COMUNE DI CASTENASO
Città Metropolitana di Bologna

PSC/RUE

OSSERVAZIONI 'AREA TECNICA'

Variante n. 1-3/2018
(ai sensi degli artt. 32 e 33 della L.R. 20/2000)

1) Eliminazione vincolo tutela edificio Via Bargello, angolo Via Cà dell'Orbo.

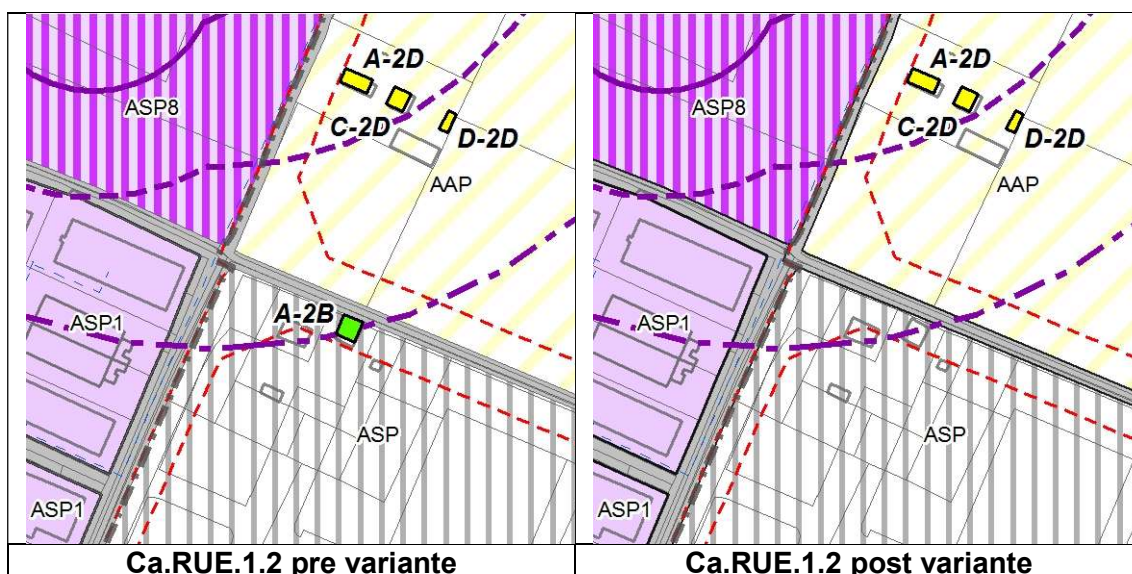
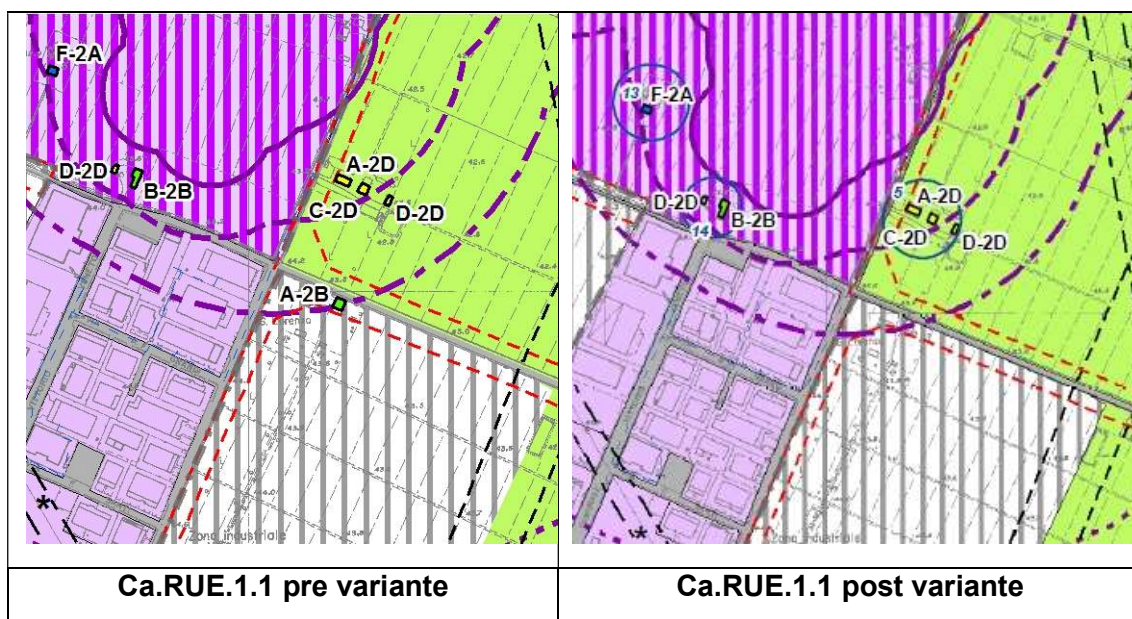
Si propone di eliminare il vincolo di tutela all'edificio ricadente in ambito potenziale per nuovi insediamenti specialistici ASP_BN2.2, classificato A-2B scheda di censimento n. 6, in quanto quasi già totalmente demolito per ragioni di sicurezza.

5) Art. 4.4.3 – Interventi ammessi negli ASP.

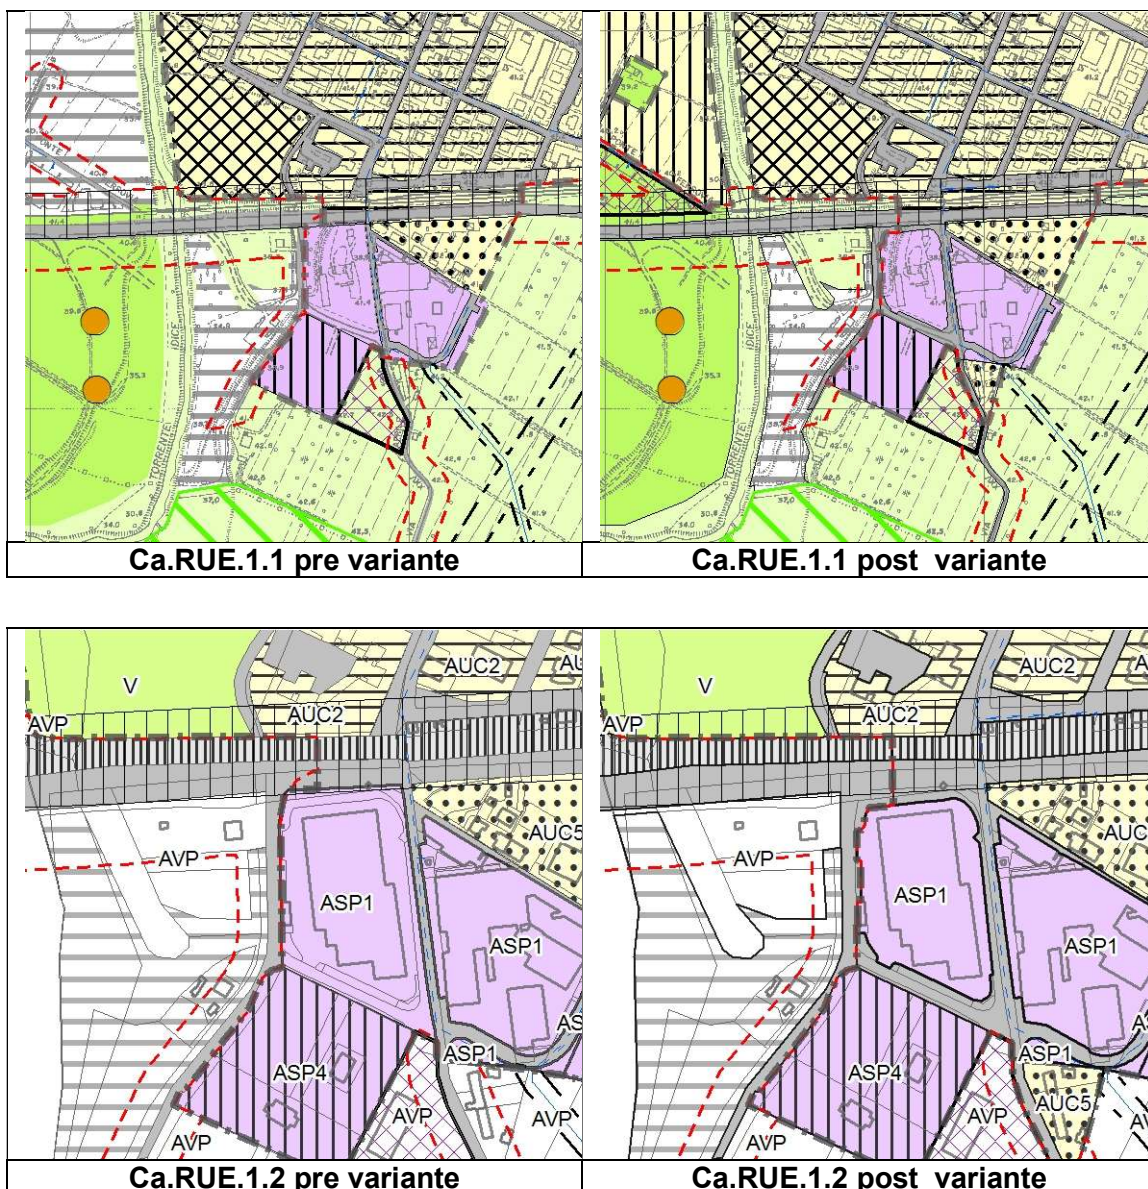
Si propone di precisare che gli incrementi sino al limite massimo pari al 5% della SU esistente o una tantum di 200 mq. di SU devono essere realizzati entro sagoma (RE).

8) Capo 5.3 del RUE

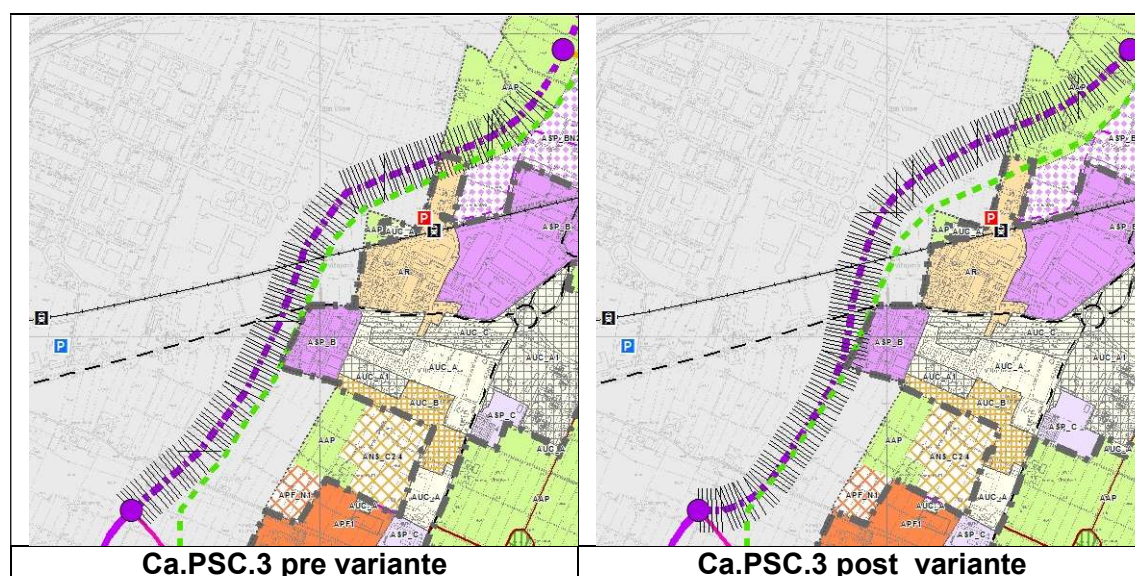
Si propone di rivedere l'intero capo in quanto l'autorizzazione amministrativa è prevista solo per determinati interventi. È uno degli effetti del DM 2 marzo 2018, entrato in vigore oggi, che contiene il Glossario delle opere di edilizia libera, in attuazione del Decreto Scia 2 (Dlgs 222/2016).

11) Eliminazione vincolo tutela corte in via XXI Ottobre.

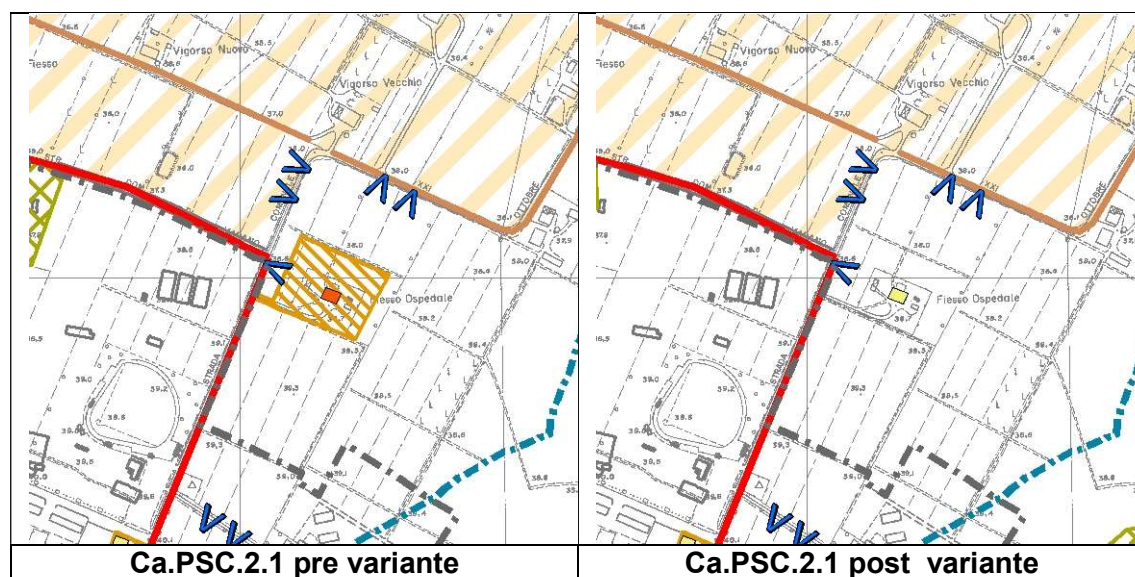
Si chiede di verificare ed eliminare il vincolo di tutela della corte di cui alla scheda di censimento n.59 in quanto trattasi di errore materiale poiché vincolo non esistente.

12) Correzione refuso grafico e norma ambito comparto AGES.

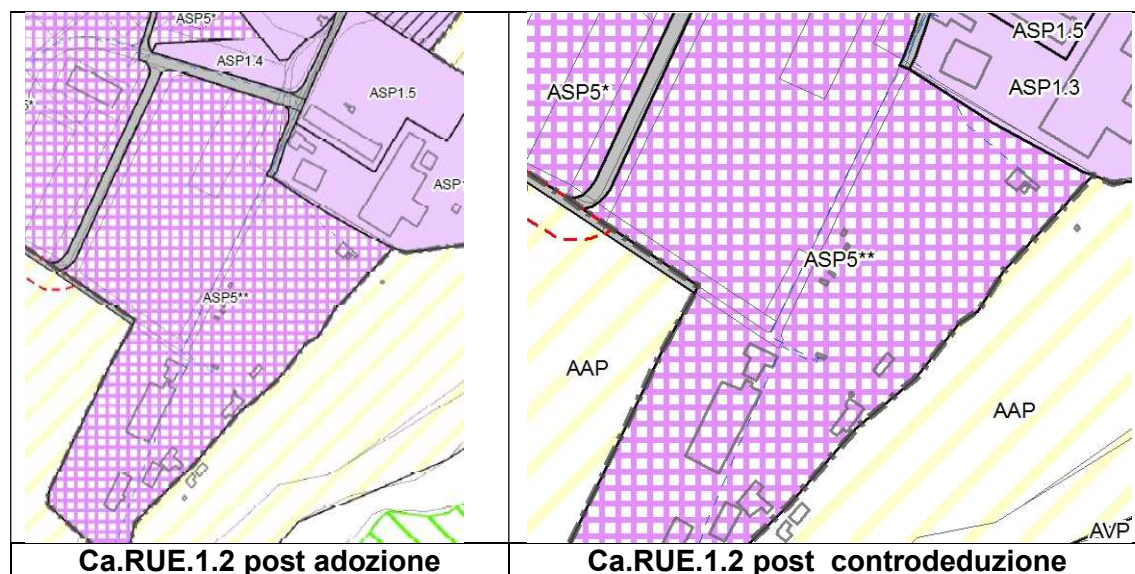
Il comparto di AGES ex D.4 di PRG, oggetto di Piano Particolareggiato approvato con delibera di C.C. n. 23 del 15/04/2009 Convenzione urbanistica sottoscritta in data 12/01/2010 Rep. n. 61522, è individuato nel RUE vigente come ASP1.2 con apposita norma mentre nel RUE adottato come ASP5*** di cui non si trova riscontro nelle norme versione adottata.

16) Ambito ASP3.1 (Villanova ex comparto D6.2)

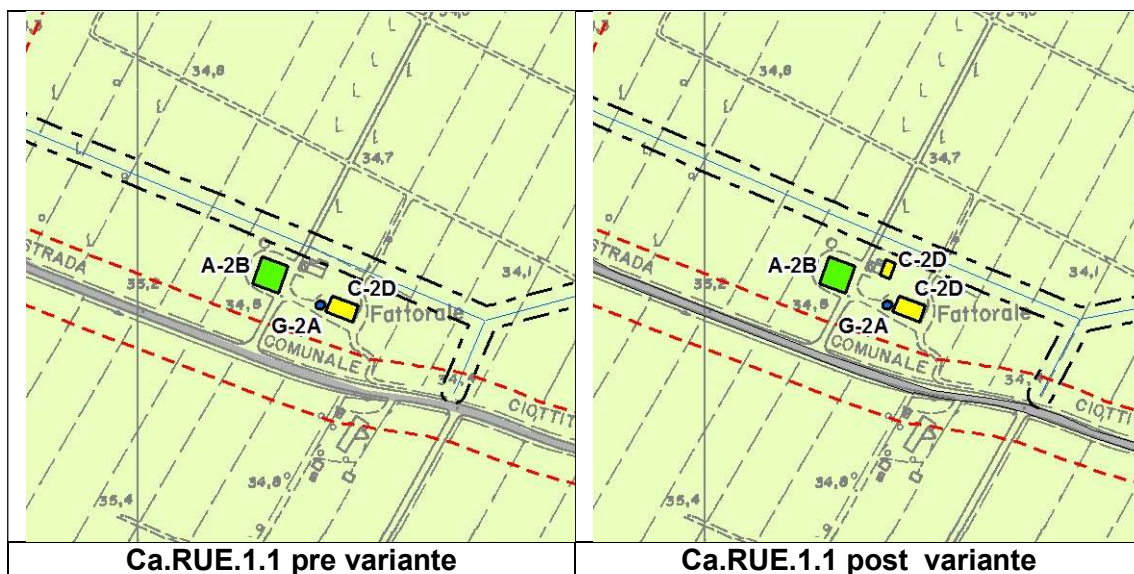
Si chiede di ripristinare il refuso rispetto alle nuove sigle delle destinazioni d'uso.
